PR050

ELABORATI CONTRODEDUTTIVI Osservazioni privati

Comune di Parma

0.03 - Proposta controdeduttiva e rappresentazione modifiche cartografiche

OSSERVAZIONE n.247

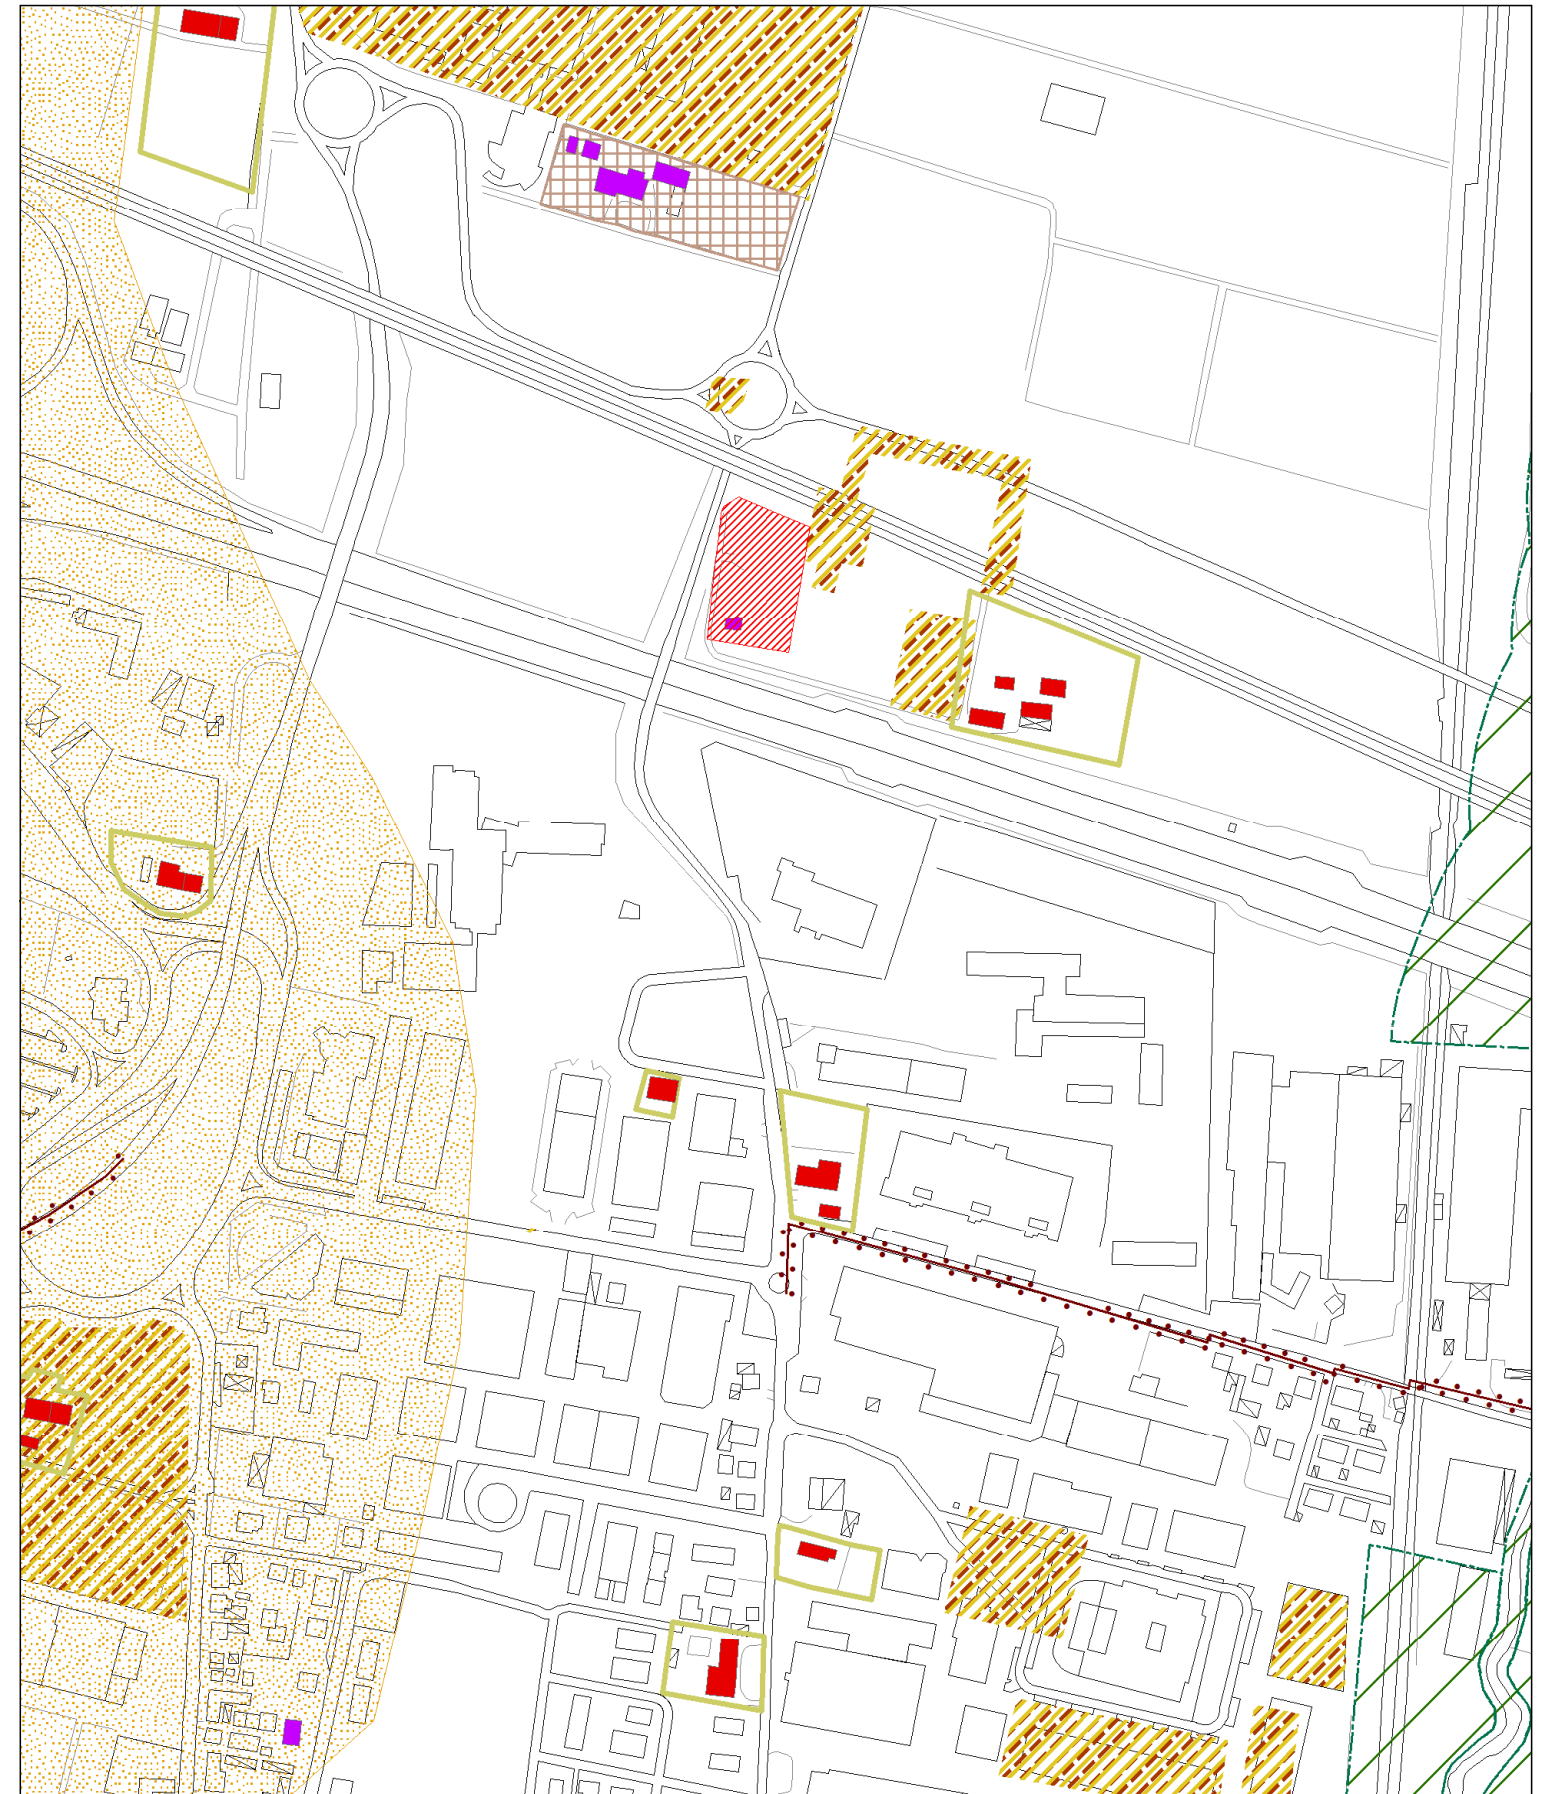
247		277965 14/12/2023	Via Paradigna	Richiesta di eliminare dagli edifici di proprietà l'individuazione di cui all'art. 4.1.9: "Disposizioni per gli interventi sugli edifici d'interesse culturale e testimoniale del secondo Novecento", nel caso in cui tale articolo (4.1.9) non subisca modifiche.	CE.4	ACCOGLIBILE	Accoglibile, eliminando, a seguito di verifiche, la classificazione di "Edifici di interesse culturale e testimoniale del secondo Novecento" dagli edifici oggetto di osservazione.	TV2 (4) Scheda controded.	
248		277971 14/12/2023	Via Palermo	Richiesta di modificare nel lotto di proprietà oggetto di osservazione l'altezza da H2 ad H3.	CU.1	ACCOGLIBILE	Accoglibile in quanto, visto lo stato dei luoghi e le destinazioni ammesse, si ritiene ammissibile elevare le altezze da H2 ad H3.	D1 (23) Scheda controded.	
249		278011 14/12/2023	Via Piacenza	Richiesta, in merito al comparto denominato "ex 04 S5", di riconoscere come funzione caratterizzante la Residenza (Uf) comprendente entrambe le sottocategorie previste nel RUE vigente Ufa (abitazioni individuali, familiari e plurifamiliari) e Ufb (abitazioni collettive e residenze temporanee (case dello studente, convitti, collegi).	CU.2	ACCOGLIBILE	Accoglibile riconoscendo, a livello normativo, nei sub-ambiti/schede norma soggetti alle disposizioni previgenti ove sia presente l'uso Ufa, la possibilità di insediare residenze collettive di cui all'uso Ufb.	DN Art. 2.1.4

OSSERVAZIONE n.254

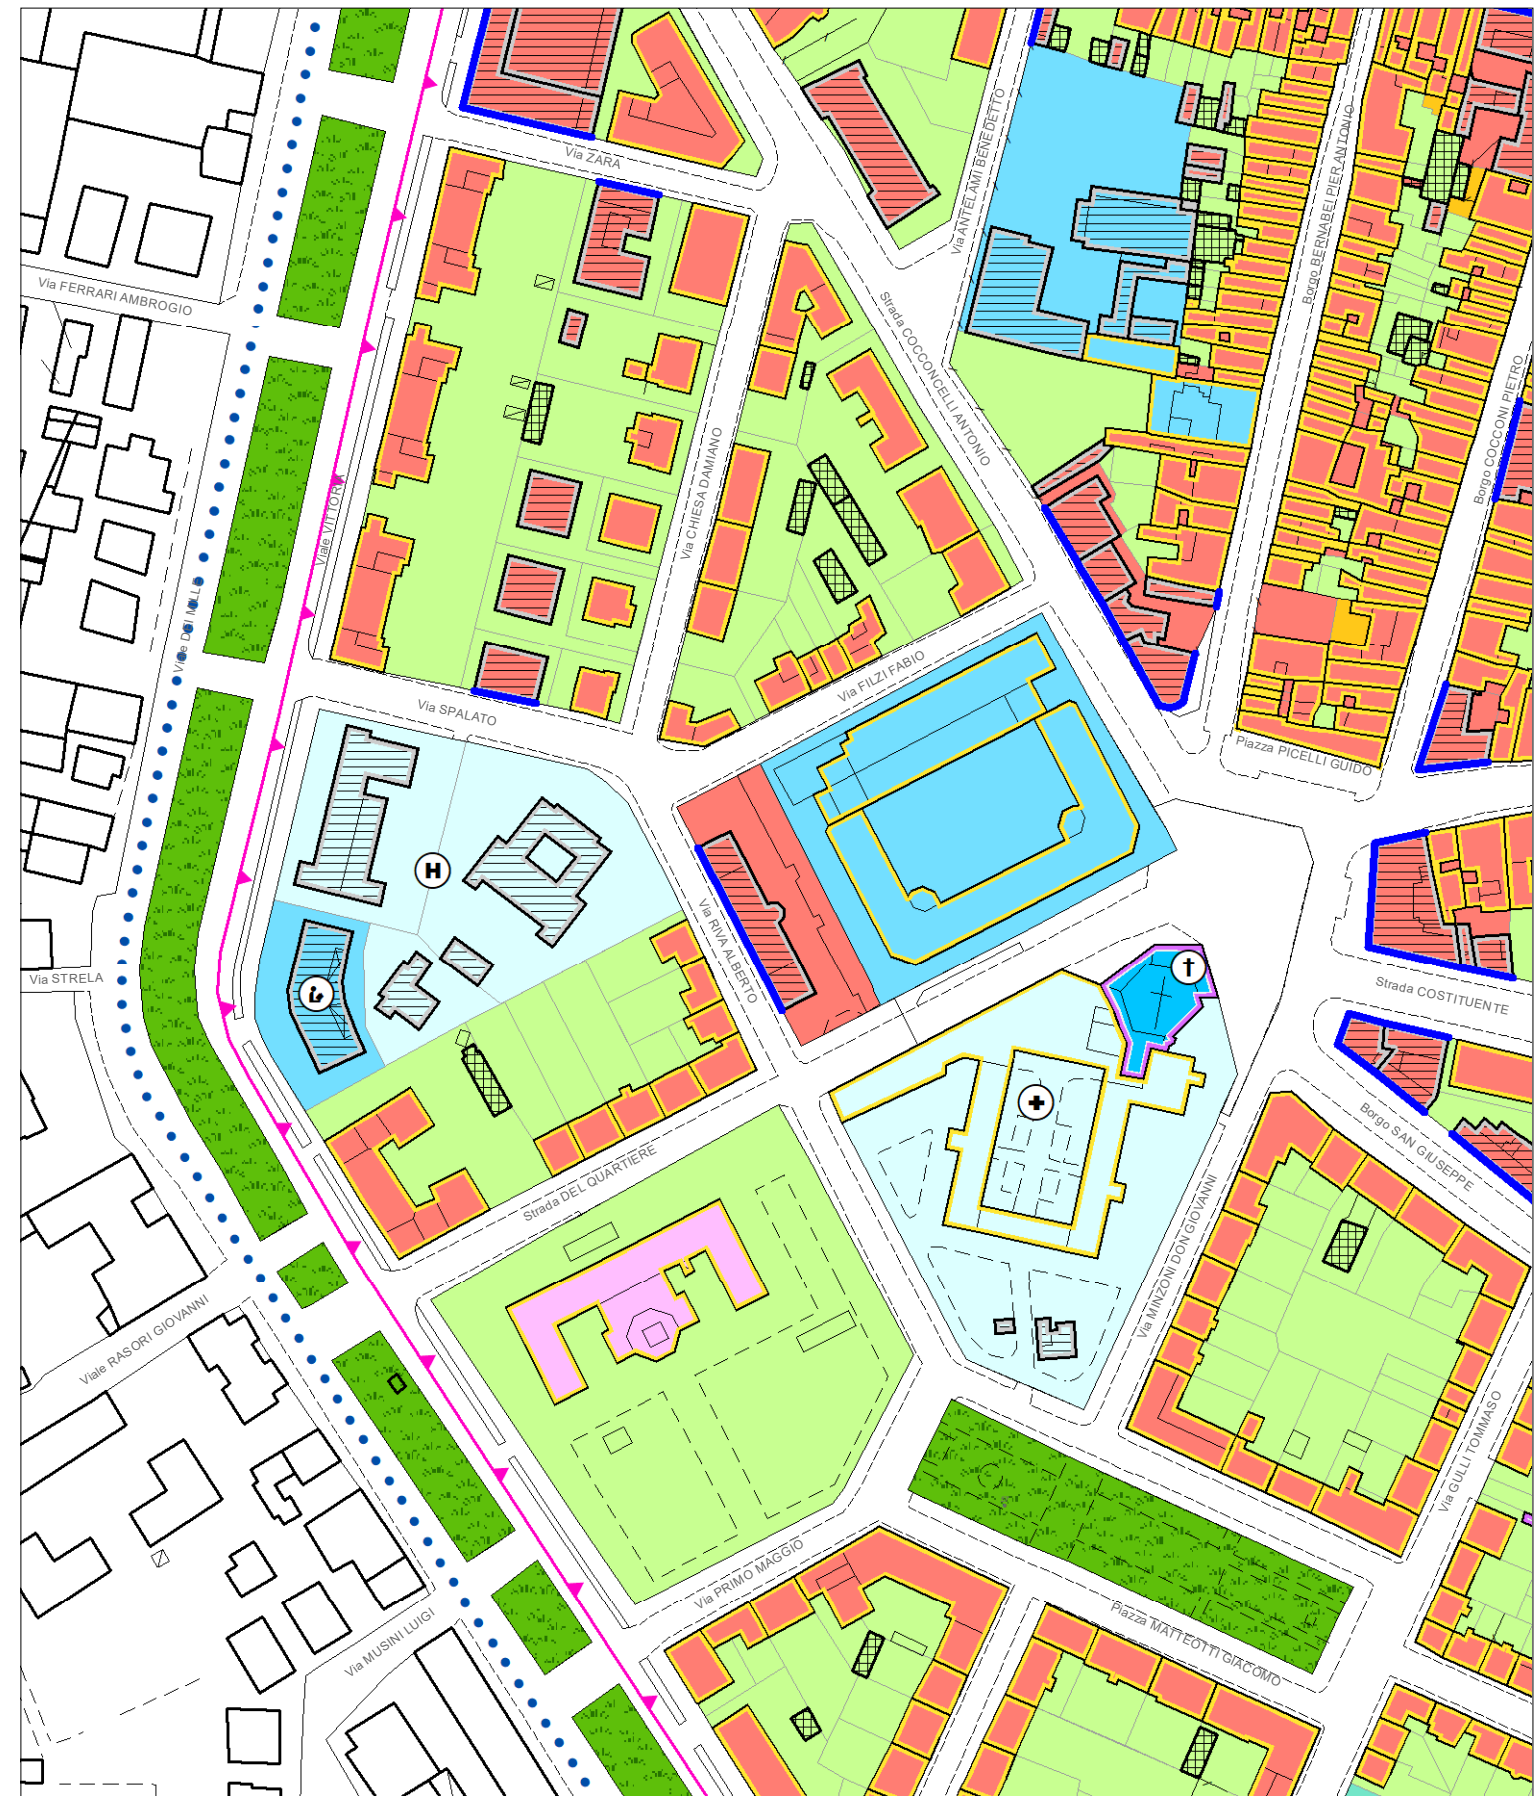
254		278127 14/12/2023	Via Riva	Richiesta in merito all'art. 6.2.9 "Attrezzature sanitarie e ospedaliere" finalizzata ad ammettere in tali aree anche la funzione residenziale.	CS.1	PARZIALMENTE ACCOGLIBILE	Parzialmente accoglibile in quanto, a seguito di approfondimenti normativi si ritiene di poter accogliere parzialmente l'osservazione modificando la destinazione urbanistica dell'area da "Attrezzature ospedaliere" a "Edifici con priorità d'uso residenziale e relative pertinenze" (e non, come richiesto, inserendo l'uso residenziale fra le destinazioni ammesse nelle "attrezzature ospedaliere").	D1 (22) D2 Scheda controded.	Strategia ST.SAS Atlante Valsat
255		278130 14/12/2023 e 17/06/2024	Via Monte Prinzera	Richiesta di cambiare destinazione urbanistica da "P1 - Tessuti specializzati a destinazione prevalentemente produttiva da qualificare" a "R2F - Tessuti residenziali o misti da qualificare delle Frazioni" e di eliminare la partizione "Aree a verde privato (Avp)".	CU.1	PARZIALMENTE ACCOGLIBILE	Parzialmente accoglibile in quanto si ritiene ammissibile, in virtù della destinazione d'uso del RUE vigente e dello stato dei luoghi, modificare la destinazione urbanistica dell'area da "tessuto produttivo P1" a "tessuto prevalentemente residenziale R2F" senza però eliminare la partizione di "Area a verde privato".	D1 (35) Scheda controded.	Strategia ST.SAS Atlante Valsat

OSSERVAZIONE n.270

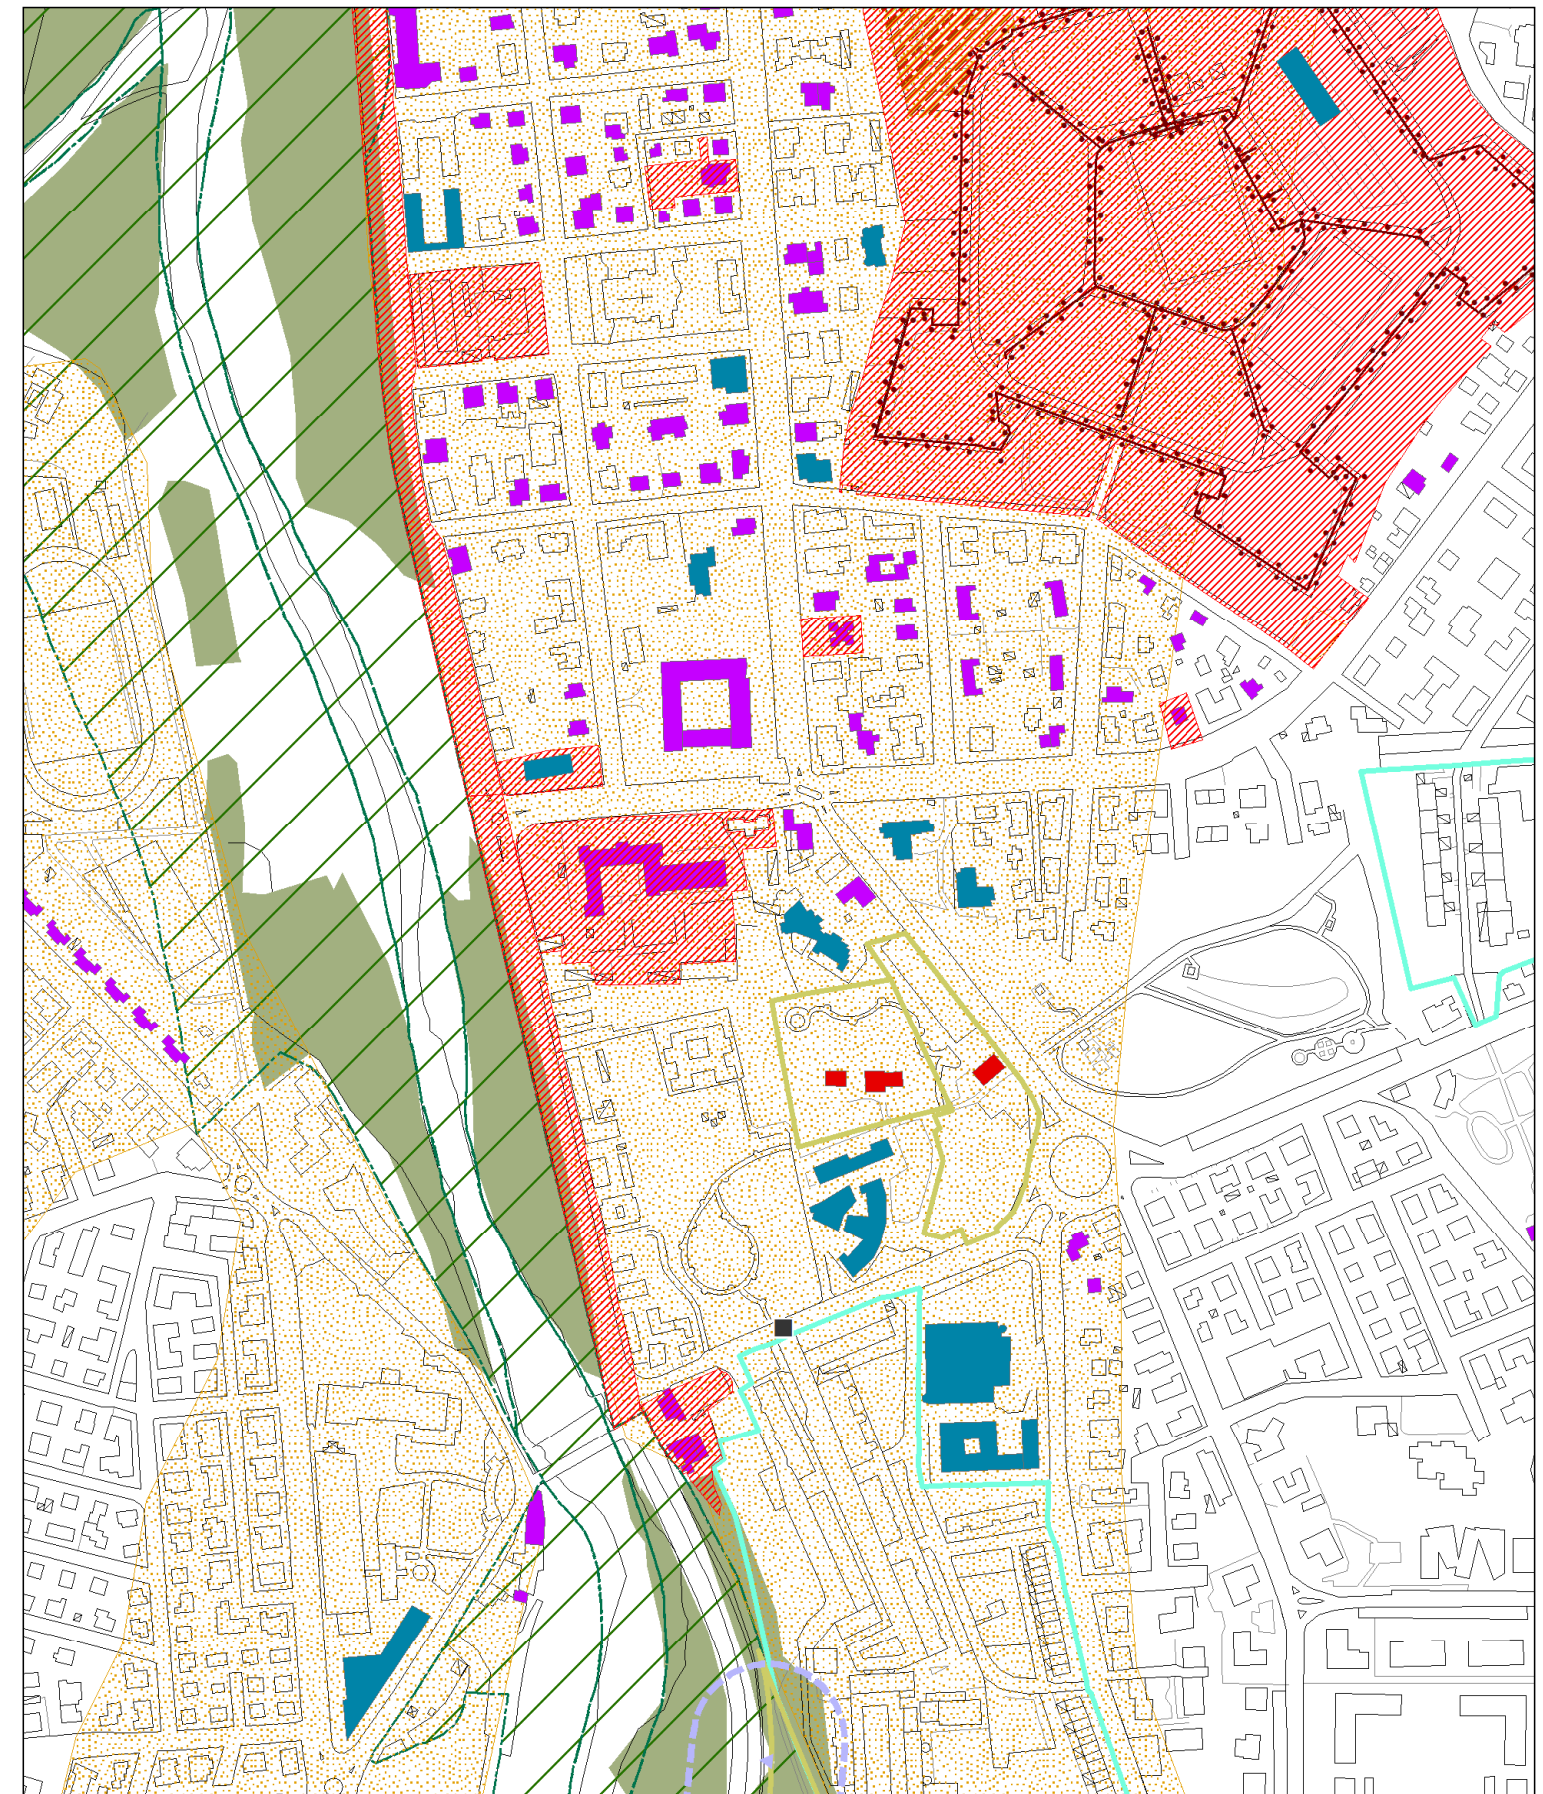
270		278368 14/12/2023	Viale Antonio Bizzozzero	Richiesta di eliminare dagli edifici la destinazione a "Edifici d'interesse culturale e testimoniale del secondo Novecento".	CE.4	ACCOGLIBILE	Accoglibile, eliminando, a seguito di verifica, la classificazione di "Edifici di interesse culturale e testimoniale del secondo Novecento" dagli edifici oggetto di osservazione (sia in riferimento alla tettoia che in riferimento alla partizione dell'edificio di tre piani).	TV2 (7) Scheda controded.	
271		278390 14/12/2023		Richiesta di modificare la normativa in merito agli "interventi di demolizione e ricostruzione per edifici in tessuti R1 - R2C e R2F", valutando la possibilità di incrementare la SL e di non considerare, nel calcolo del volume esistente e di progetto, i volumi interrati e/o seminterrati.	DN	PARZIALMENTE ACCOGLIBILE	Parzialmente accoglibile introducendo in fase controdeduttiva, nell'ambito degli interventi volti a favorire la qualificazione degli edifici, la possibilità di escludere dal conteggio del Volume Totale, a determinate condizioni, le parti accessorie interrate.	DN Art. 2.2.2
